## Keuringsverslag van een elektrische laagspanning- en zeer lage spanningsinstallatie

**NIET CONFORM**

Straatnaam Prins Boudewijnlaan  
Huisnummer 5  
Busnummer  
Postcode 1653  
Gemeente Dworp  
Land België

Controlebezoek van een oude huishoudelijke elektrische installatie van een wooneenheid bij verkoop op vraag van de verkoper volgens (KB 08/09/2019) - AREI Boek 1- 8.4.2. en 8.2.1. en 4.2.4.3.

Afbeelding schakel- en verdeelbord:

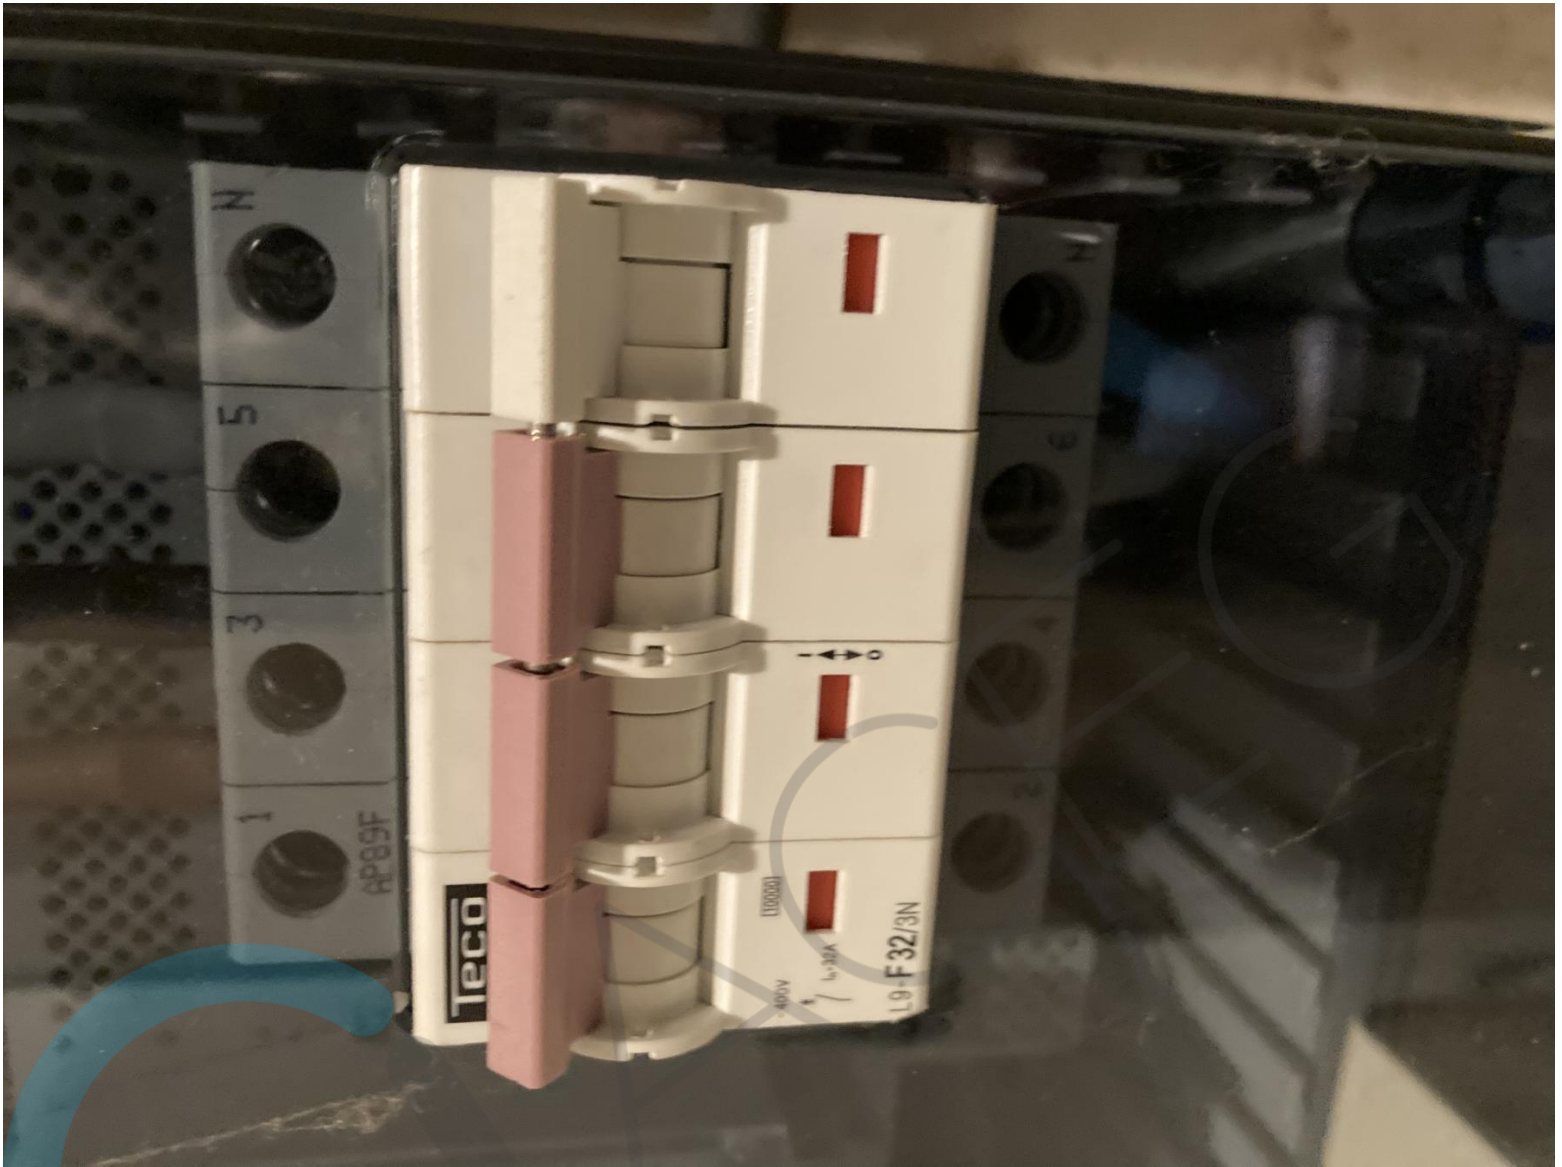
I5.02 De aanduiding van de stroomkringen en/of apparatuur, aansluitklemmen, enz dient aangebracht of vervolledigd te worden. (Boek 1 Onderafdeling 3.1.3.1. en 3.1.3.3.A. en 5.1.6.1)

I5.09 De genaakbare, naakte onder spanning staande delen zijn onvoldoende afgeschermd. (Boek 1 Afdeling 5.1.4. en 4.2.2.3.)
